ESTUDIO DE LOS CÁLCULOS ESTRUCTURALES **Y PATOLOGÍA DEL EDIFICIO BERNAVENTO**

JUNIO DE 2014

Columna E-2' y B-2':

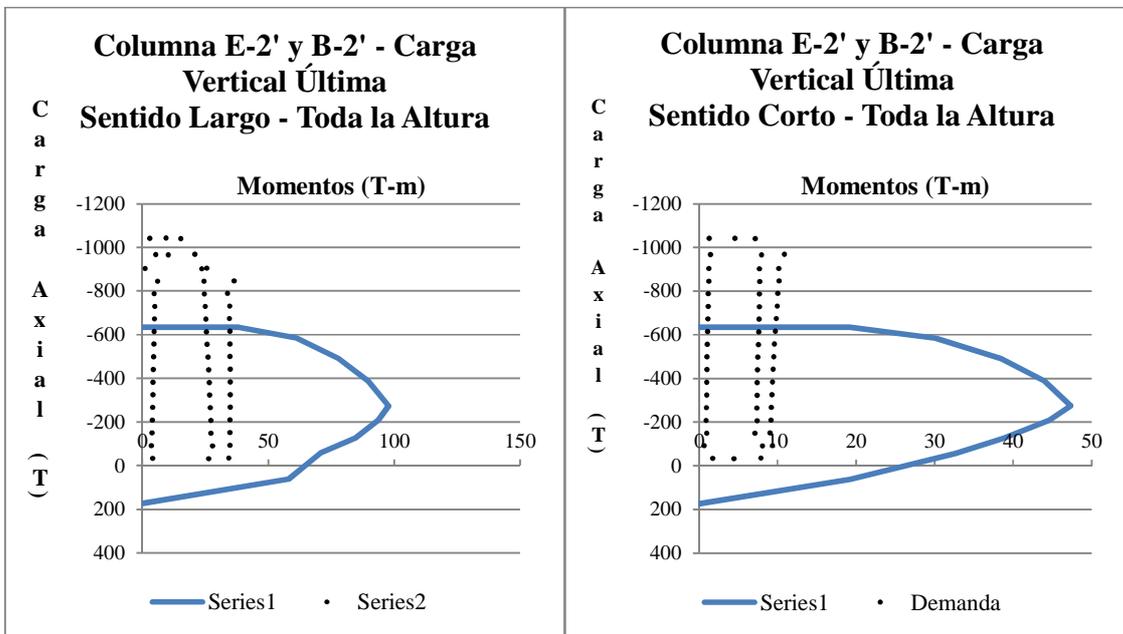
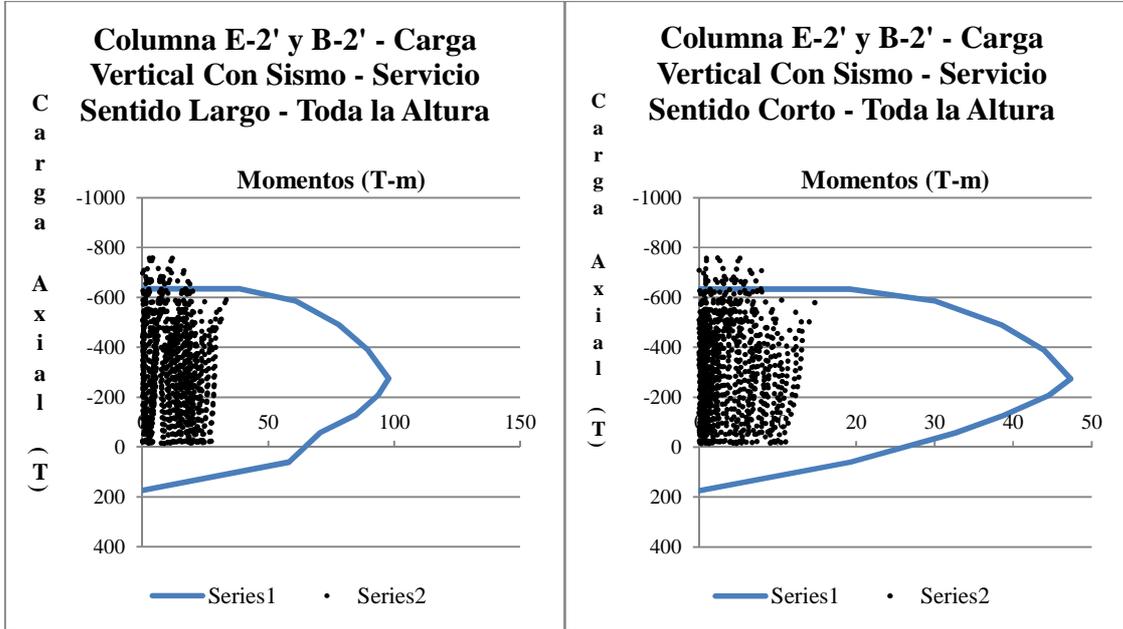
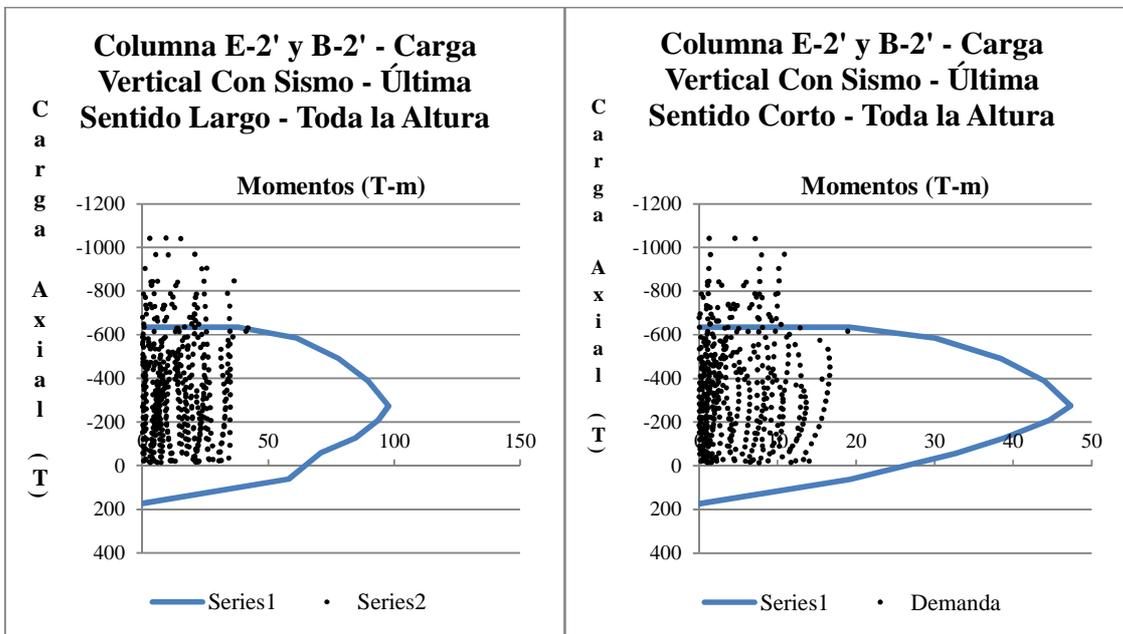
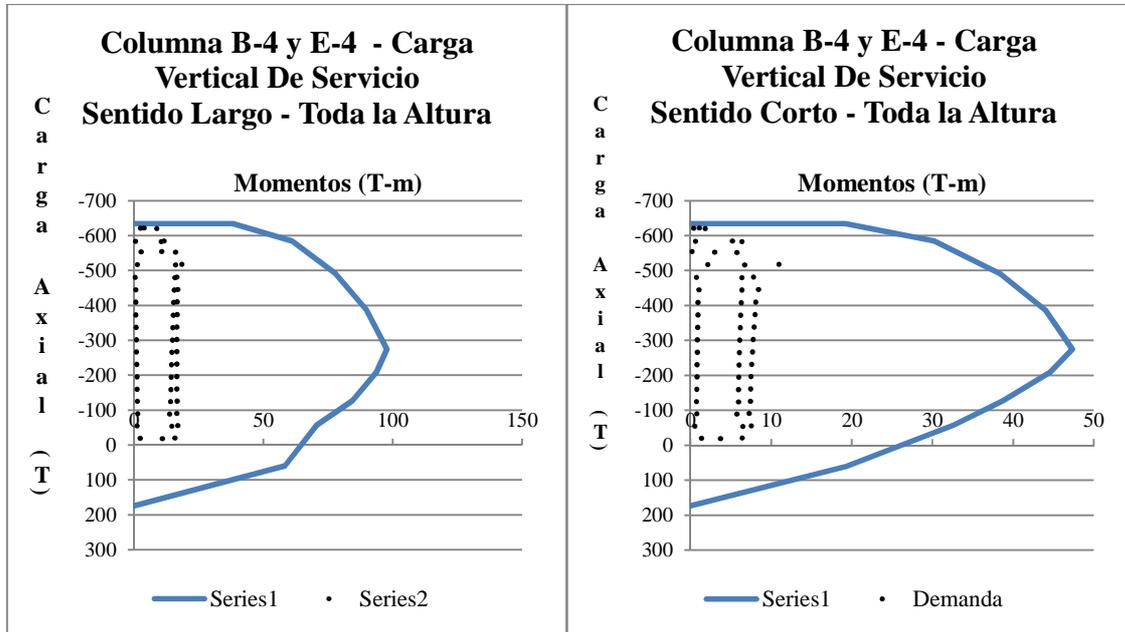
Factor de seguridad de estas columnas por carga vertical de servicio = 1.28

Los puntos que se salen del diagrama de resistencia pertenecen a los pisos 1 a 4.

Coefficiente demanda/capacidad de estas columnas por carga vertical última = **1.13**

Los puntos que se salen del diagrama de resistencia pertenecen a los pisos 1 a 6.

Factor de seguridad de estas columnas por carga vertical de servicio = 1.23

Los puntos que se salen del diagrama de resistencia pertenecen a los pisos 1 a 4.

Coefficiente demanda/capacidad de estas columnas por carga vertical última = **1.13**

Los puntos que se salen del diagrama de resistencia pertenecen a los pisos 1 a 6.

Las columnas resisten la carga vertical de servicio a la que se encuentran sometidas, sin usar los factores de resistencia de las formulaciones. Pero para cargas mayoradas exigidas en la normatividad, las columnas E-2' y B-2' no cumplirían lo requerido. Esto nos indica obviamente que las columnas no están en capacidad de resistir el sismo de diseño exigido en la NSR-98.

Columna B-4 y E-4:

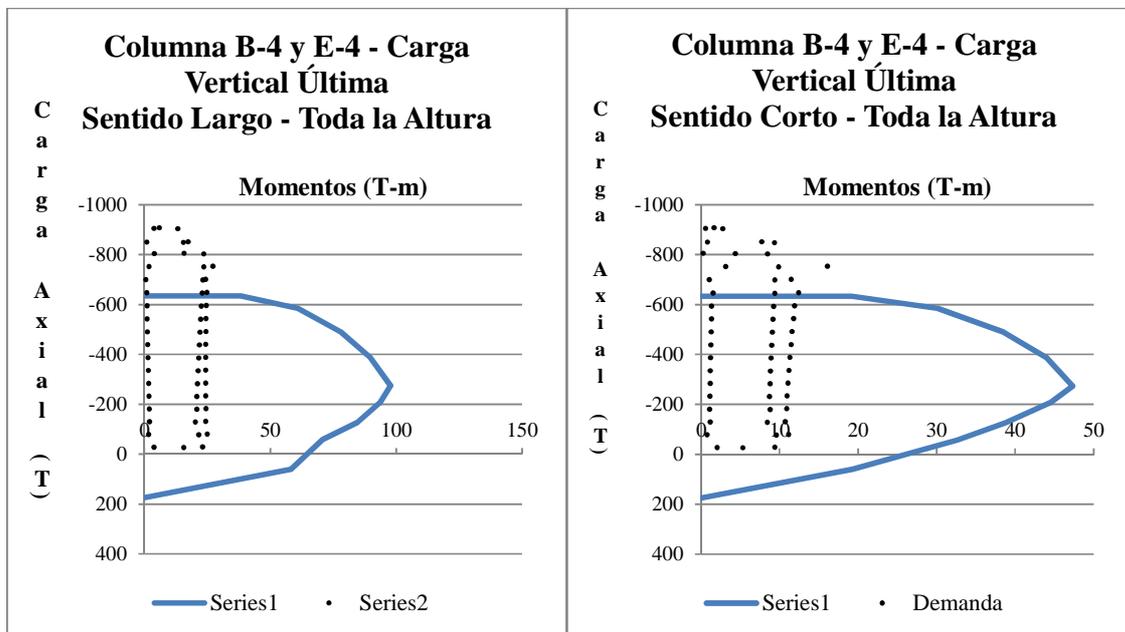
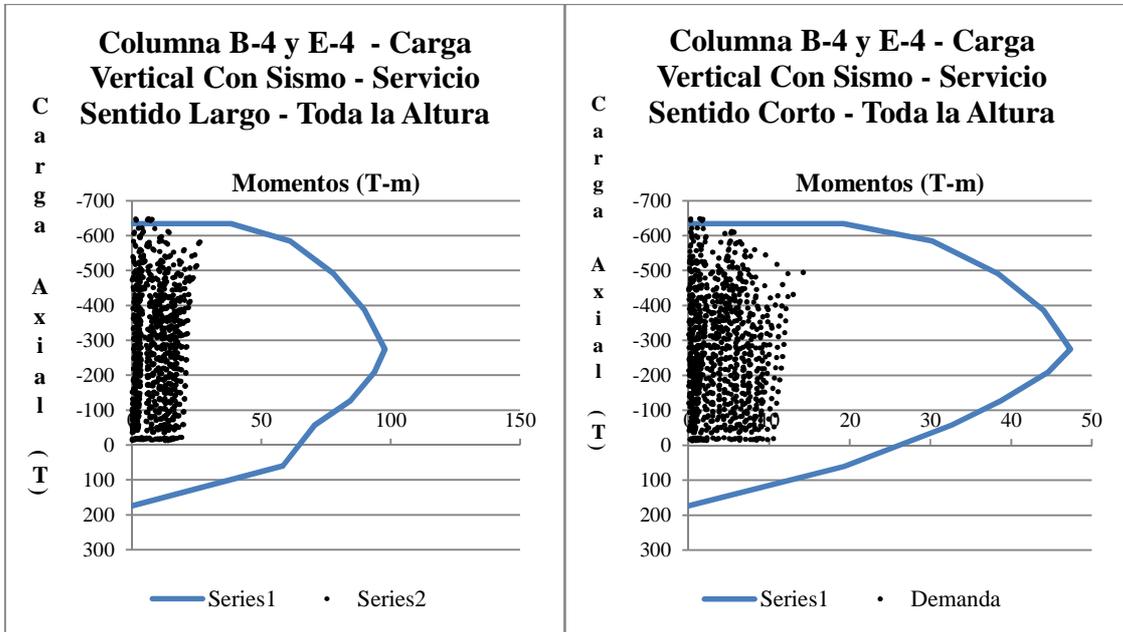
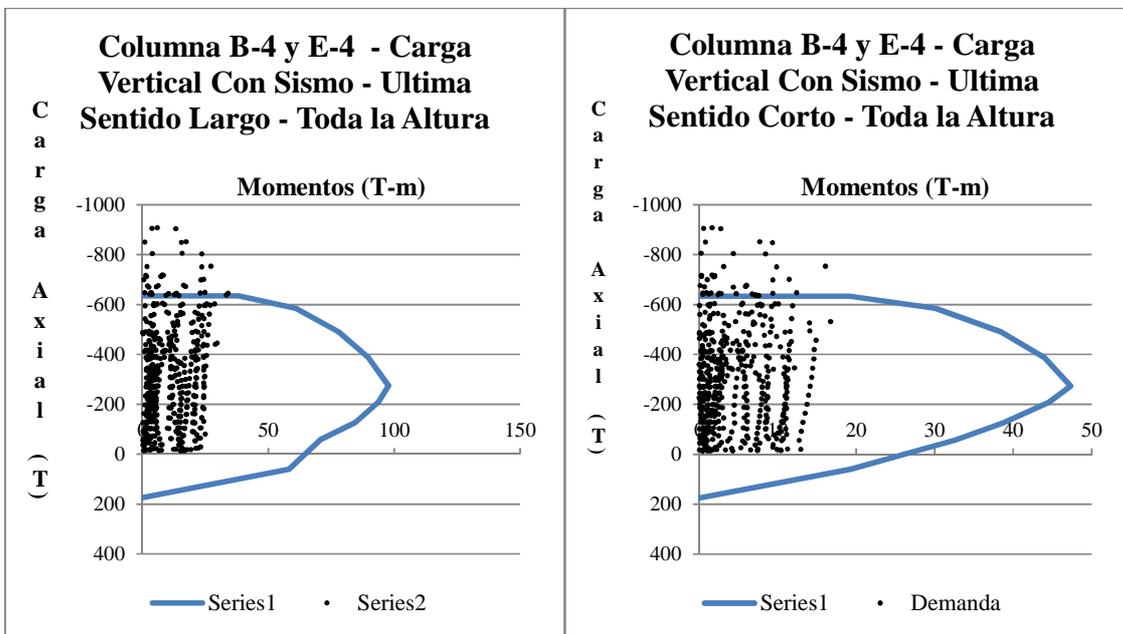
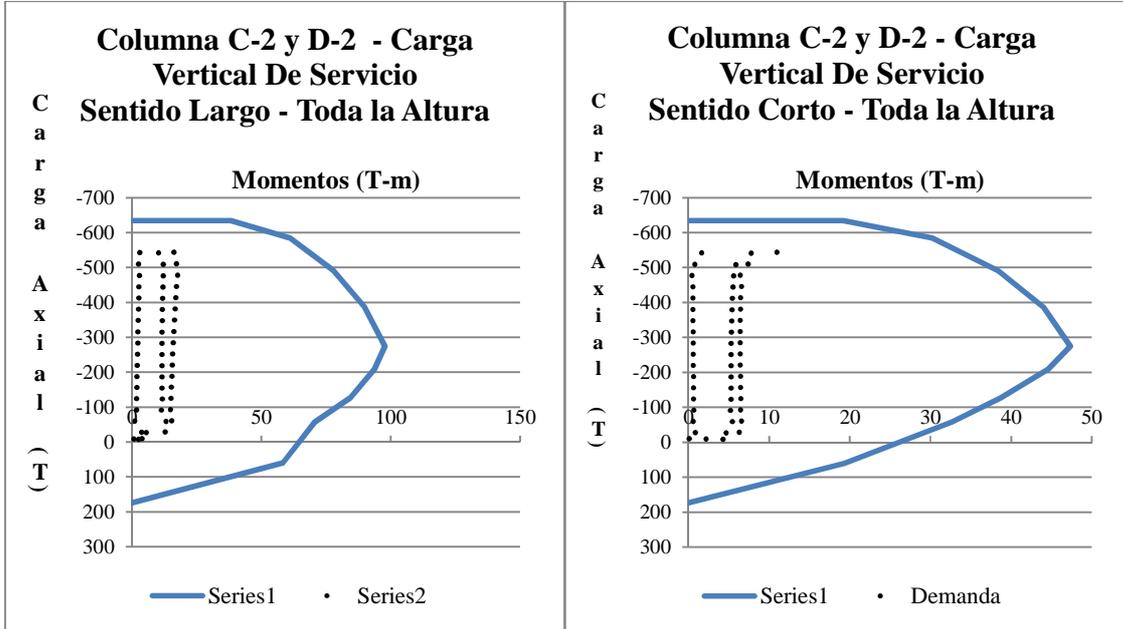
Factor de seguridad de estas columnas por carga vertical de servicio = 1.47

Ningún punto sale del diagrama de resistencia.

Coefficiente demanda/capacidad de estas columnas por carga vertical última = **1.01**

Los puntos que se salen del diagrama de resistencia pertenecen a los pisos 1 a 4.

Factor de seguridad de estas columnas por carga vertical de servicio = 1.42

Los puntos que se salen del diagrama de resistencia pertenecen a los pisos 1 a 2.

Coefficiente demanda/capacidad de estas columnas por carga vertical última = **0.99**

Los puntos que se salen del diagrama de resistencia pertenecen a los pisos 1 a 4.

Columna C-2 y D-2:

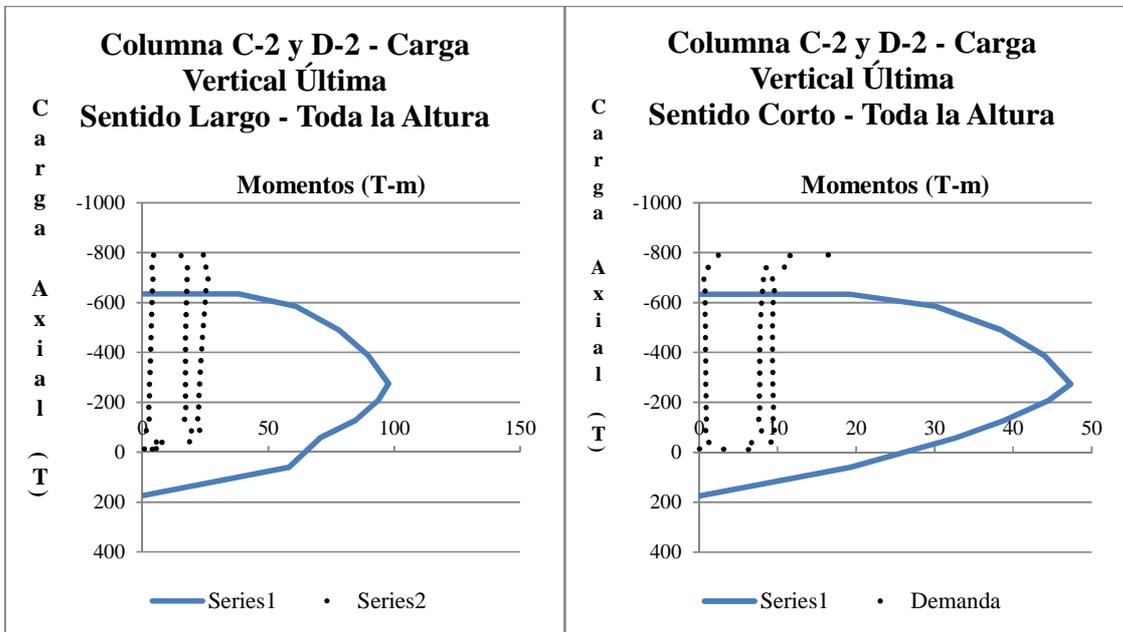
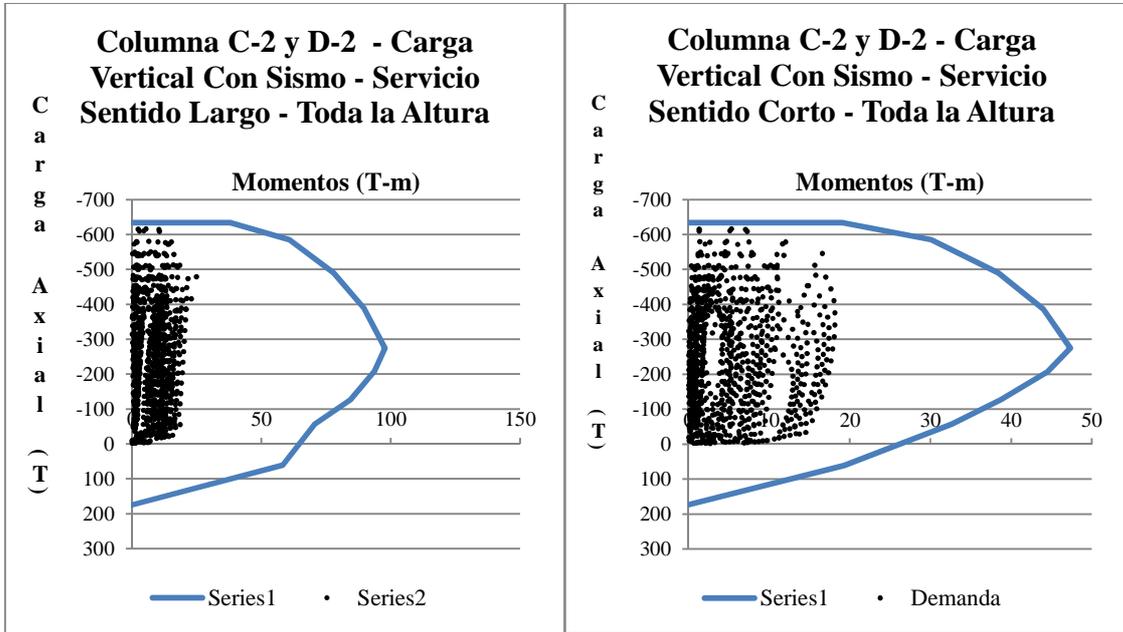
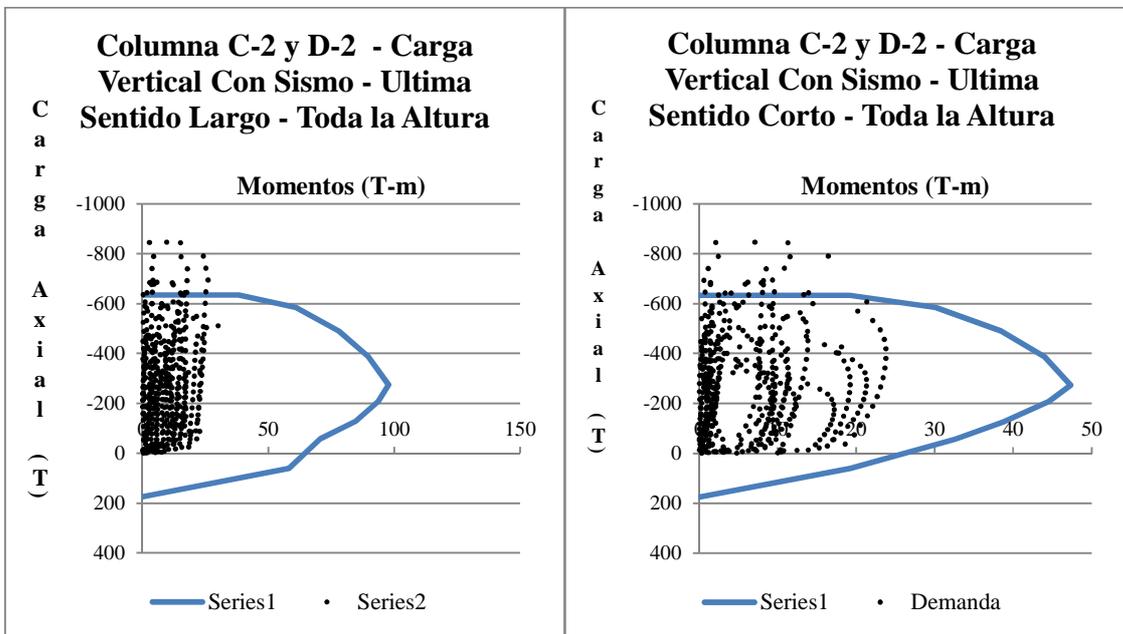
Factor de seguridad de estas columnas por carga vertical de servicio = 1.69

Ningún punto sale del diagrama de resistencia.

Coefficiente demanda/capacidad de estas columnas por carga vertical última = **0.86**

Los puntos que se salen del diagrama de resistencia pertenecen a los pisos 1 a 3.

Factor de seguridad de estas columnas por carga vertical de servicio = 1.50

Ningún punto sale del diagrama de resistencia.

Coefficiente demanda/capacidad de estas columnas por carga vertical última = **0.92**

Los puntos que se salen del diagrama de resistencia pertenecen a los pisos 1 a 3.

5.2) Revisión Análisis Y Diseño De Pilas:

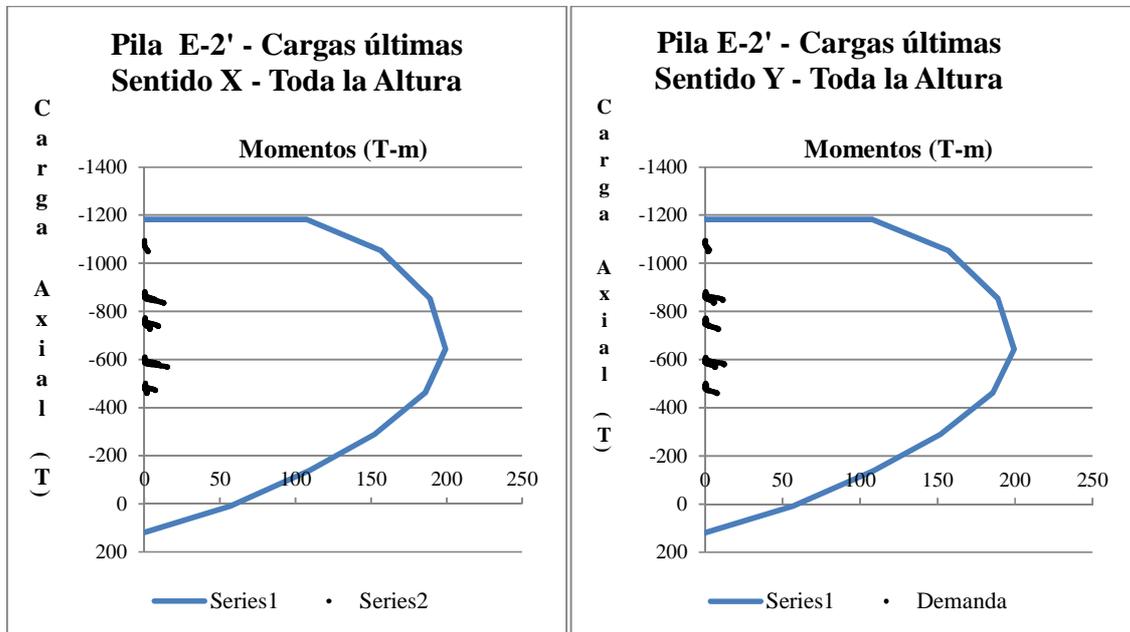
Como se puede observar en los diagramas para la pila más exigida, el elemento esta en capacidad de soportar todas las fuerzas axiales y momentos dados por cargas mayoradas para todas las combinaciones de carga últimas.

Las pilas resisten las solicitaciones actuantes, pero no se cumple con la norma NSR-98 en su cantidad de refuerzo, pues los planos expresan que deben ubicarse 11 barras #6; pero la cuantía mínima del 0.5% que obliga la norma equivale a 20 barras #6.

VIGA V2B (0.40x0.35)
 ESC. 1:75

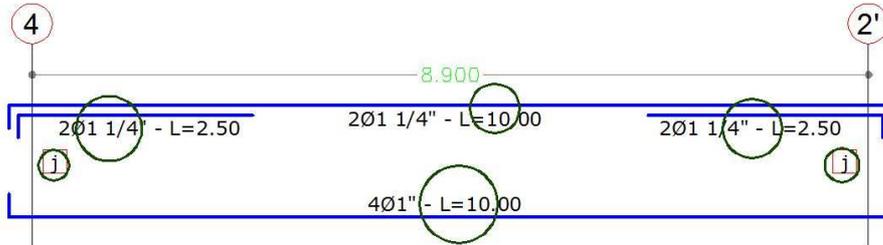
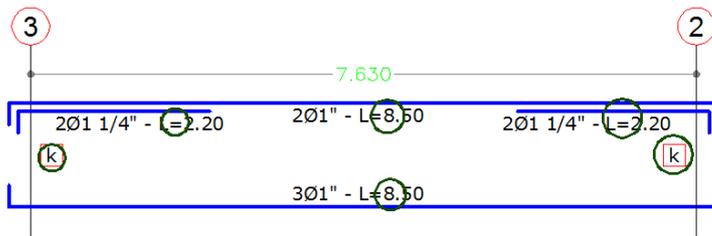
Realizando un chequeo con el refuerzo ubicado en vigas y especificado en planos estructurales, se determina que las zonas indicadas en el gráfico siguiente con un círculo, son las vigas con mayores solicitaciones y requerimientos de acero (V2B y V2C).

Par dar cumplimiento al requerimiento de acero superior en las vigas es necesario sumar el acero del “drop panel”, así no se encuentre confinado. Con este criterio, todas las vigas cumplen con los requisitos de diseño sismoresistente de NSR-98.

5.5) Revisión De Deflexiones:

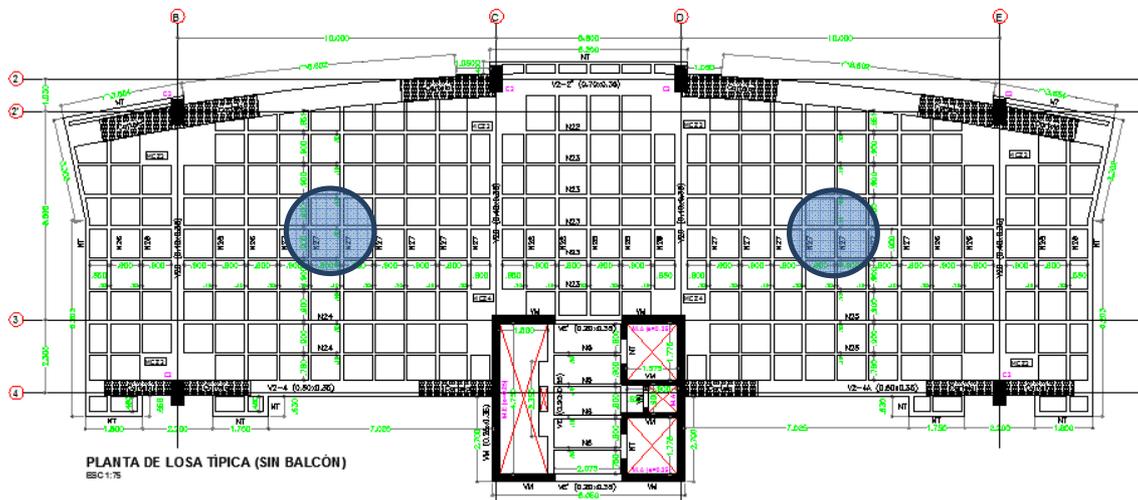
Las máximas deflexiones que se dan en la estructura analizada ocurren en los puntos de la losa típica mostrados en el gráfico anterior.

DEFLEXIONES MÁXIMAS EN LOS PUNTOS INDICADOS	Deflexión encontrada	Deflexión Máxima Permitida: $L/240$	Cumple	Grado de incumplimiento	Observaciones
A largo plazo	5.07 cm	4.00 cm	No	Medio	Como no se ubicaron contraflechas, esta deformación puede producir daños en elementos no estructurales y fisuración.
